CONSULTAS, ACLARACIONES Y RESPUESTAS

Términos de Referencia “Reconstrucción Villa Geo Chile/2026”

TIPOLOGÍAS

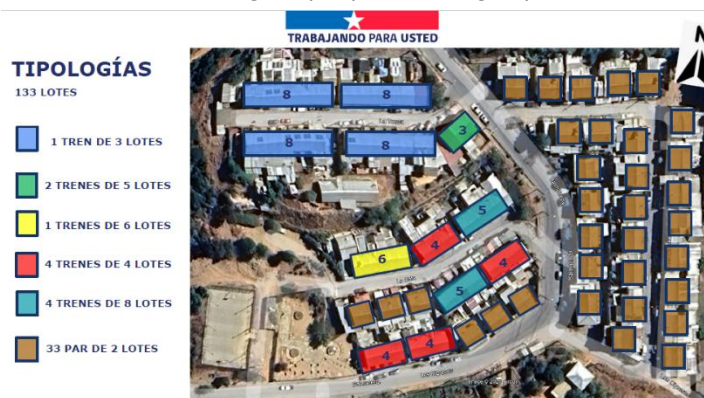
6.- **¿Cuántas propuestas tenemos que presentar?**

48.- ¿Existe número mínimo de tipologías a desarrollar y cuáles serían sus requerimientos?

Respuesta: Mínimo una propuesta por tipología. En el caso de GEO Chile, tenemos tipología “Par” (Viviendas pareadas), y “Tren” con 5 tipologías. Se adjunta imagen:

-  1 TREN DE 3 LOTES
-  2 TRENS DE 5 LOTES
-  1 TRENS DE 6 LOTES
-  4 TRENS DE 4 LOTES
-  4 TRENS DE 8 LOTES
-  33 PAR DE 2 LOTES

Respuesta: Mínimo una propuesta por tipología. En el caso de GEOChile, tenemos tipología "Par" Viviendas pareadas y "Tren" con 5 tipologías (Adjunto imagen).
